Karlstads cykelinfrastruktur – några intryck

Spolander Consulting

Cykling 15 och 16 maj 2011

41 Eneströmsgatan

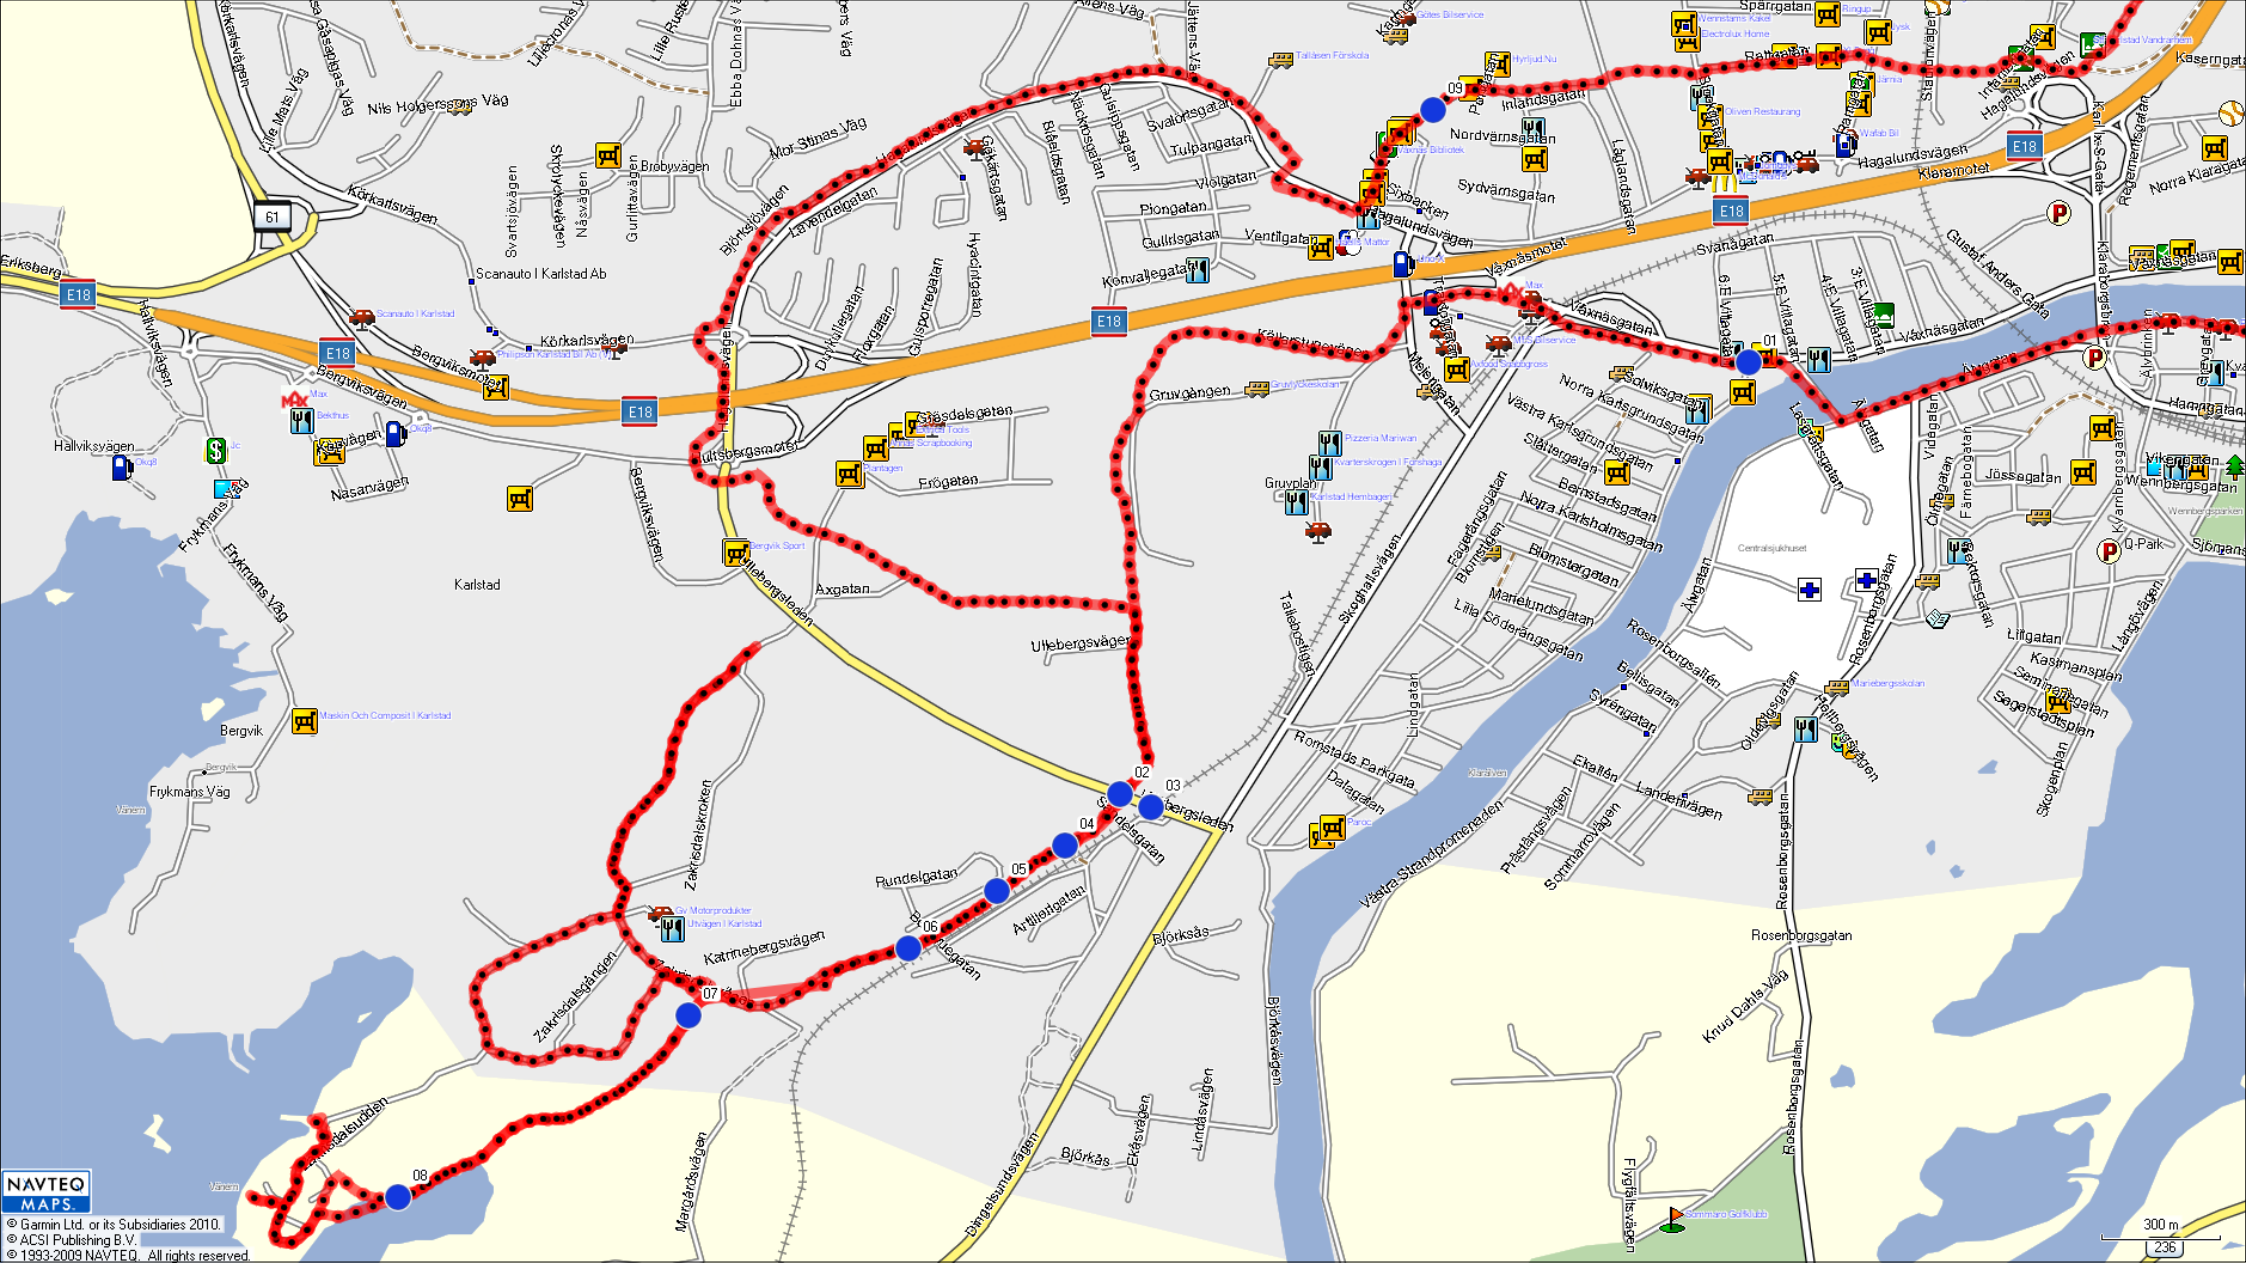
Ett huvudstråk utan cykelbana eller cykelfält.
